Krycí list ZBV

Název Stavby dle SoD: II/329 Plaňany - Radim Název stavebního objektu/provozního souboru (SO/PS): Vedlejší rozpočtové náklady	Číslo SO/PS / / pořadí Změny SO/PS: 000	Číslo ZBV: 3
--	--	------------------------

Název Stavby dle SoD: II/329 Plaňany - Radim Název stavebního objektu/provozního souboru (SO/PS): Vedlejší rozpočtové náklady	Číslo SO/PS / / pořadí Změny SO/PS: 000	Číslo ZBV / Skupina změny: 3.3
--	--	--

Předmět Změny: Navýšení nákladů na DIO

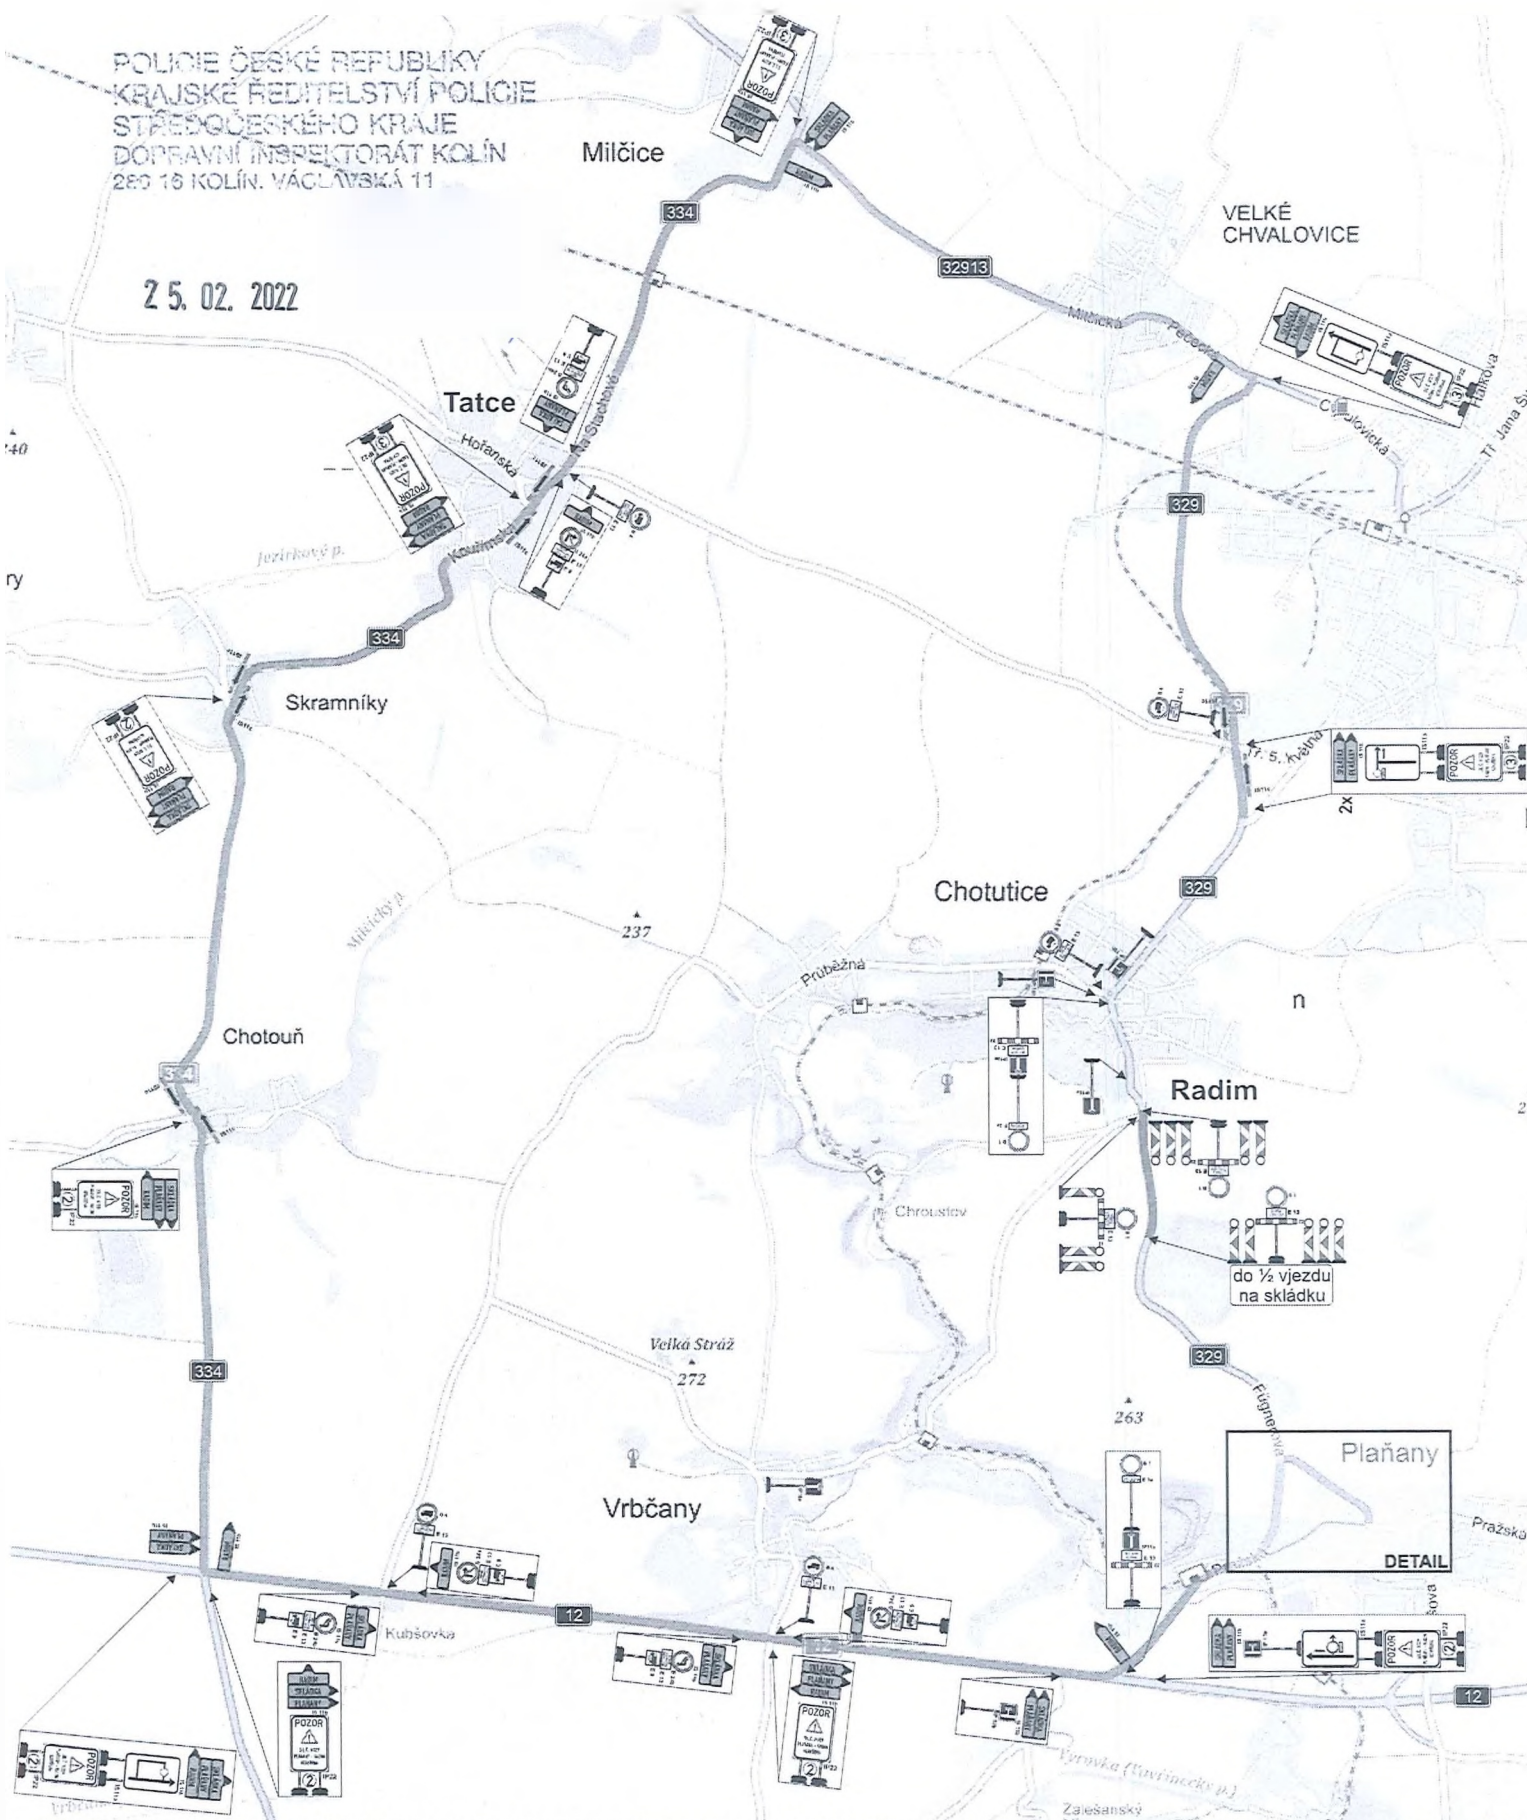
- 1) Na objízdné trase se nachází most ev.č. 334-006 Chotouň – zde požadujeme realizovat tato opatření: zúžit průjezd do jednoho pruhu v ose mostu pomocí lehkých žlutých vodících prahů KLEMMFIX a následně dočasně zakrýt značky omezující zatížitelnost a most ev.č. 334-005 Tatce – tento most lze pro objízdnou trasu použít za předpokladu, že bude zúžen průjezd do jednoho pruhu v ose mostu pomocí lehkých žlutých vodících prahů KLEMMFIX a vyznačena zatížitelnost V_n/V_e - náprava - 12t/54t - 9,0t > toto nové vyznačení bude na mostě trvalé, bude vyznačeno před zahájením objížd'ky a zůstane osazeno i po ukončení objížd'ky. Po ukončení využití silnice pro avizovanou objízdnou trasu bude provedena výměna obrusné vrstvy v prostoru mostu a jeho předpolí. Žadatel provede pasport mostu před zahájením a po dokončení formou mimořádné prohlídky mostu oprávněným statikem.

Swietelsky - DIO doplnění značení pro zúžení mostu v obci Tatce k uzavírce Plaňany - Radim (1. + 2. etapa)
doplnění značení k č.j. KRPS-50071-2/ČJ-2022-010406 a č.j. KRPS-50957-2/ČJ-2022-010406
- bude osazeno 30.3. 2022 (jeden den před zahájením úplné uzavírky a vedení objízdné trasy)

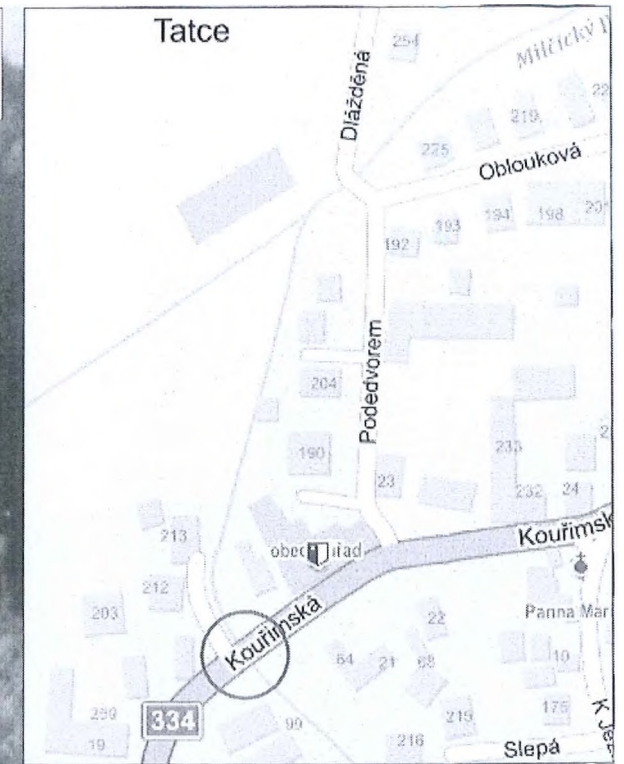
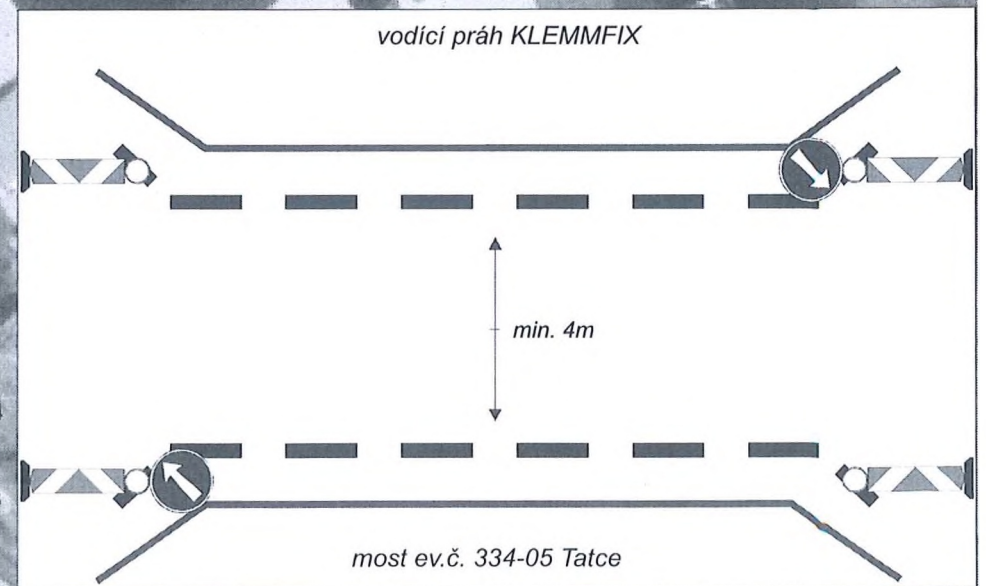
- bude osazeno na stávající sloupek
- stávající tonáž bude odstraněna

- bude osazeno na stávající sloupek
- stávající tonáž bude odstraněna
